INFORME DE HITO DE CONTROL N° 017-2024-OCI/1302-SCC

"MEJORAMIENTO DE LOS SERVICIOS PÚBLICOS DE INTEGRACIÓN ECONÓMICA Y SOCIAL EN LA PLAZA CÍVICA DE CENTRO POBLADO ASENTAMIENTO HUMANO DE BUENOS AIRES DISTRITO DE CAYMA DE LA PROVINCIA DE AREQUIPA DEL DEPARTAMENTO DE AREQUIPA"

HITO DE CONTROL N° 1: EJECUCIÓN DE OBRA A AGOSTO DE 2024

IMAGEN N° 1
DETALLE DEL REGISTRO EN INFOBRAS: RESUMEN EJECUTIVO, 1. ASPECTOS GENERALES

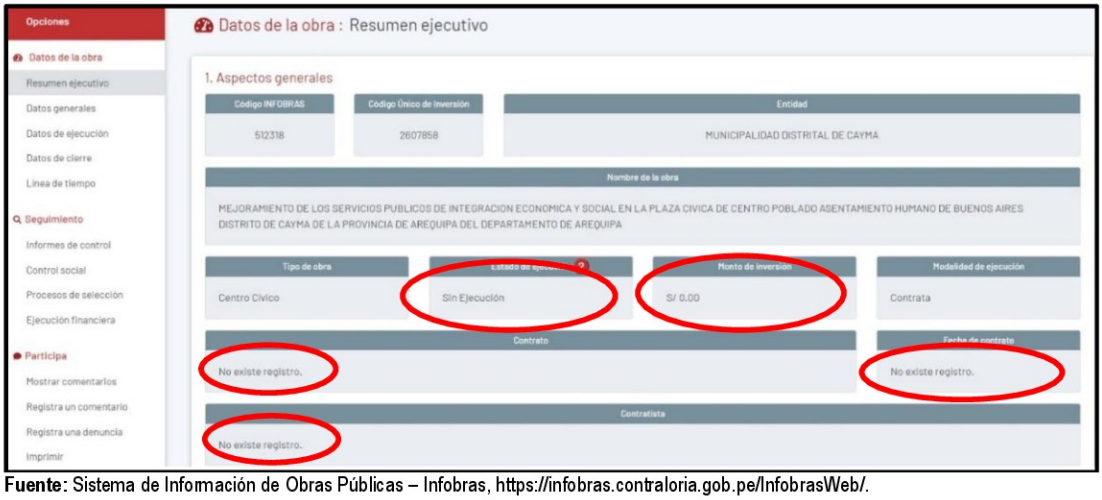
De la imagen obtenida del sistema Infobras, se observa en los aspectos generales, la falta de actualización del registro del estado de ejecución, monto de inversión, contrato, fecha de contrato y contratista.

IMAGEN N° 5
FALTA DE DELIMITACIÓN EN ZANJAS DE ZAPATAS SIN RELLENAR

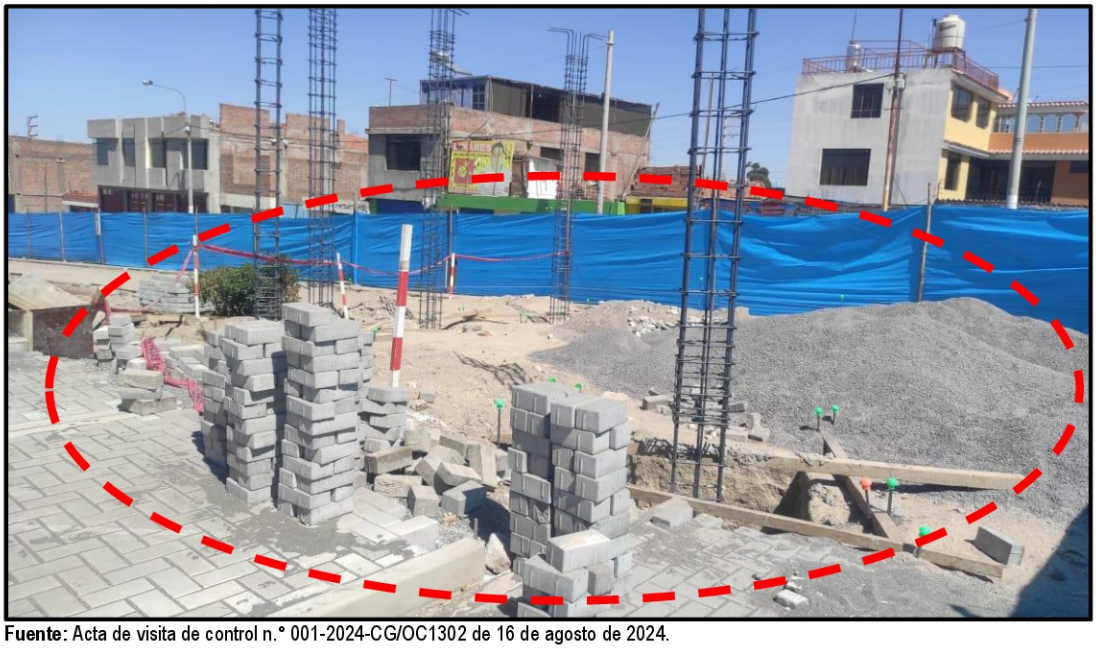
De la imagen anterior se puede evidenciar que, en la construcción del portal entre jirón 6 de noviembre y calle aviación, existe zanjas de zapatas en donde no se aplicaron las medidas de controles necesarias, como la delimitación correcta con cintas de seguridad, y no se gestionaron los riesgos de caídas y tropiezos para los trabajadores y para las personas que circulen por el lugar.
